総務文教常任委員会資料

令和3年3月2日

社地域小中一貫校基本設計について

社地域小中一貫校基本設計案について

加東市社地域小中一貫校 配置概略図 倉庫 下校時 バス用駐車場 兼来客用駐車場 1<u>111111</u> 駐輪場 (既存利用) 技術棟 (既存利用) 既存校舎棟 正門 校舎前広場 「やしろのにわ」 来客用 駐車場5台 (内身障者用駐車場1台 屋内運動場棟 交流棟 (中庭) 増築校舎棟 大グラウンド 300mトラック 遊具広場 部室棟 小グラウンド (200mトラック) ソフトボ┼ル場 テニスコート(6面) プール棟 Valuation (1) 野球場 登校時 バス用駐車場 -- 自動車動線 歩行者・自転車動線

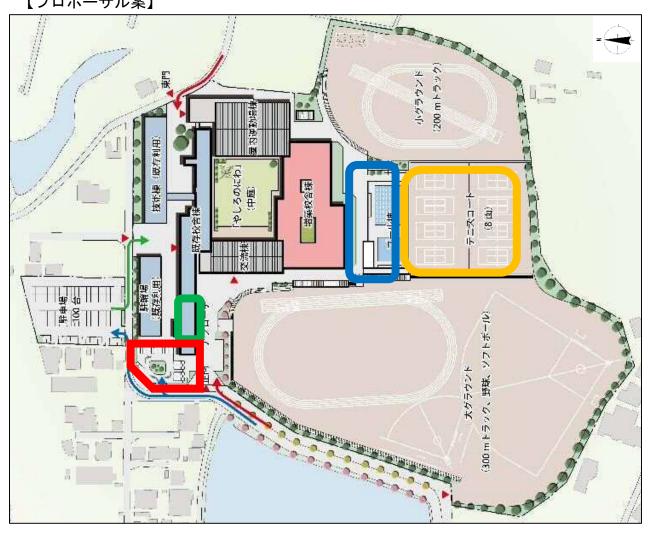
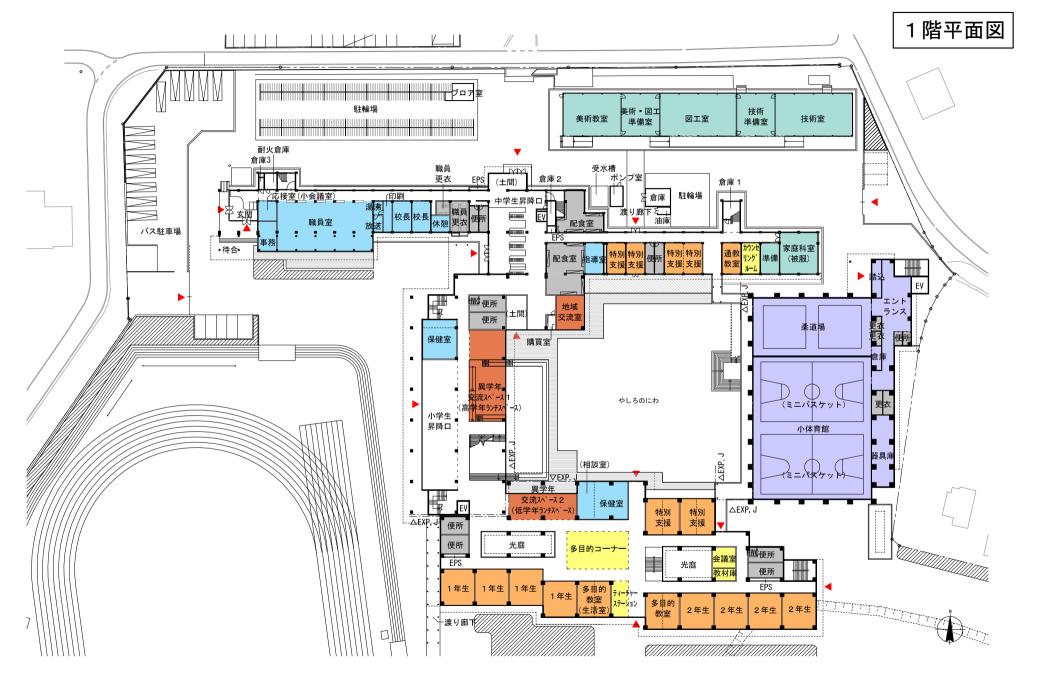
施設名	プロポーザル案	基本設計案	基本設計案となった理由
バスロータリー	1 か所設置 〔登下校時〕 正門付近	2 か所設置 〔登校時〕 ソフトボール場南側 〔下校時〕 正門付近	 ・プロポーザル案では、登校時にバスと歩行者・自転車・自動車の動線が正門付近で重なっており、混雑が予想されるため、バスロータリーの設置 位置を検討するよう提案がありました。ソフトボール場南側でバスを降車することで、登校時の混雑を緩和します。なお、バスがロータリーへ の進入時に、通学する児童・生徒との動線が重なることについては、交通を誘導します。 ・正門付近に下校時用の駐車場を設置することで、児童の動線の短縮を図ります。また、児童の乗車前にバスを駐車場へ配車し、すべての児童が 乗車後に順次出発することや、駐車場をフェンスで囲みスペースを独立させることで、子どもの安全を確保する計画とします。
プール	増築校舎棟の近接 南側(東西方向)	増築校舎棟から離し た南側(南北方向)	・プロポーザル案では、増築校舎棟南に接しており、太陽光の反射やプールでの歓声の影響を受けることが予想されるため、プールの設置位置を 検討するよう提案がありました。プールを南に移動させることで、遊具広場の場所を確保し、また、校舎とテニスコートの間に工作物(プール 棟)を設けないことで、視界の確保ができます。
職員室	旧校舎1階	旧校舎1階(増床)	・現在の職員室の場所で増床し、教職員増に対応します。来訪者にとってわかりやすい動線であるとともに、駐輪場付近や既存校舎北側の安全確保につながります。小グラウンドまで、少し距離が感じられますが、増築校舎南側にティーチャーステーションを設けることで、教師の視線を確保し、動線の短縮を図ります。
テニスコート	8 面	6 面	・面数は減りますが、現在の使用状況(体育・部活動)を考慮し、6面での配置計画としています。これにより、遊具広場のスペース確保が可能となります。
